5501XS, 5671XS och relaterade spännare

RENAULT 1,4 16 V & 1,6 16 V Bensin

Bild 1

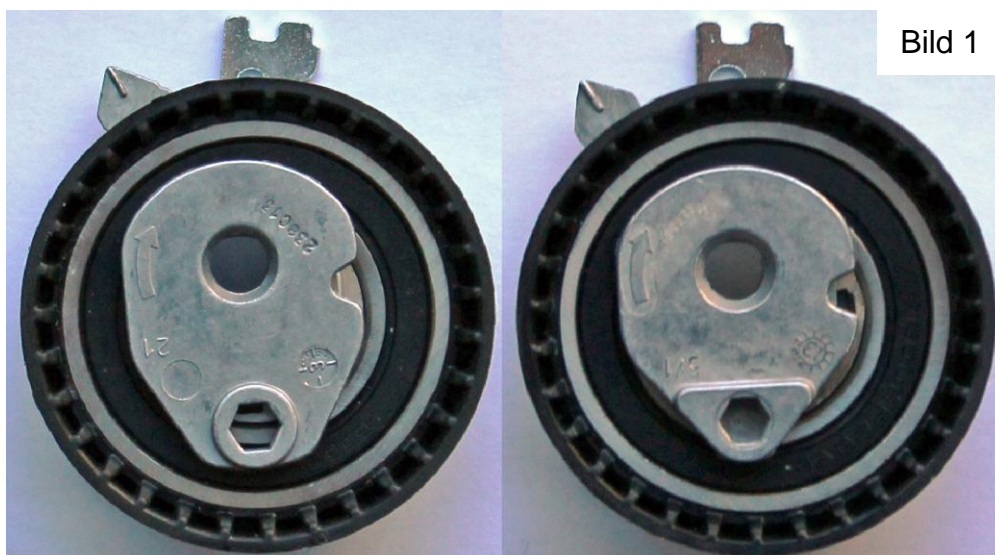
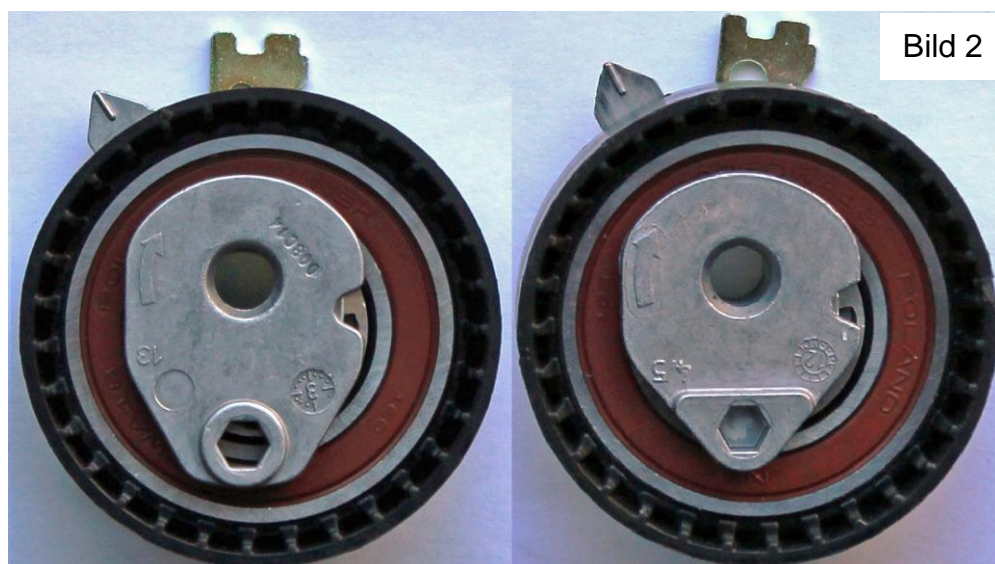
En uppgradering av kamrem 5501XS och tillhörande spännare T43064 (Bild 1 vänster) eller T43168 (Bild 1 höger) samt relaterade satser är nu inaktuella.

Dessa kommer inte längre att installeras i Renault K4M/K4J-motorer.

Rem 5501XS har ersatts av 5671XS, spännare T43064 har ersatts av T43236 (Bild 2 vänster) och spännare T43168 har ersatts av T43238 (Bild 2 höger).

Alla fyra spännare verkar vara identiska men det finns en viktig funktionsskillnad. Den nya generationens spännare T43236 och T43238 levererar mindre remspänning och kan endast användas med den nya generationens rem: 5671XS. Konstruktionen har utformats speciellt för den här uppgraderingen.

Den gamla remmen (5501XS), gamla spännare (T43064 och T43168) och satserna från ditt lager kan fortfarande installeras i K4J/K4M-motorerna som är tillverkade före 2013. Gamla generationens delar ska inte användas ihop med nya generationens delar. Den nya remmen (5671XS) kan användas i alla K4M/K4J-motorer. Den ska emellertid endast användas ihop med de nya spännarna (T43236 och T43238).
